Bebauungsplan "Energiepark Eichstegen Ost", Eichstegen

Beteiligung der Behörden gemäß § 4 Abs. 1 BauGB

Koordinierte Stellungnahme Landratsamt Ravensburg zu folgenden Belangen

Abbildung 1: Moorkarten der Moorkarte Baden-Württemberg

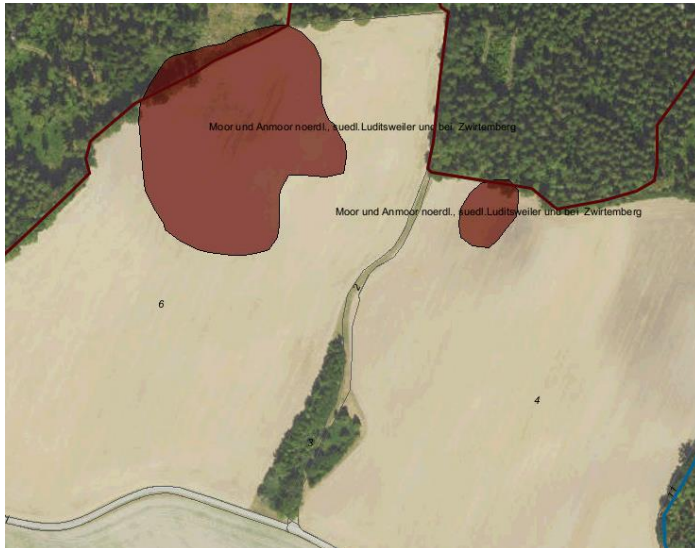
Die Moorkarte Baden-Württemberg zeigt im nördlichen Plangebiet, im Bereich von Geländesenken, Flächen die als Anmoor beschrieben sind.

- Im Rahmen der bodenkundlichen Profilaufnahme zur Erstellung des Bodenschutzkonzeptes (BSK), ist zu prüfen ob und inwieweit diese Moorböden noch vorhanden sind, ggf. sind diese aufgrund der Empfindlichkeit und erforderlichen Bodenschutzmaßnahmen besonders im BSK zu beachten.
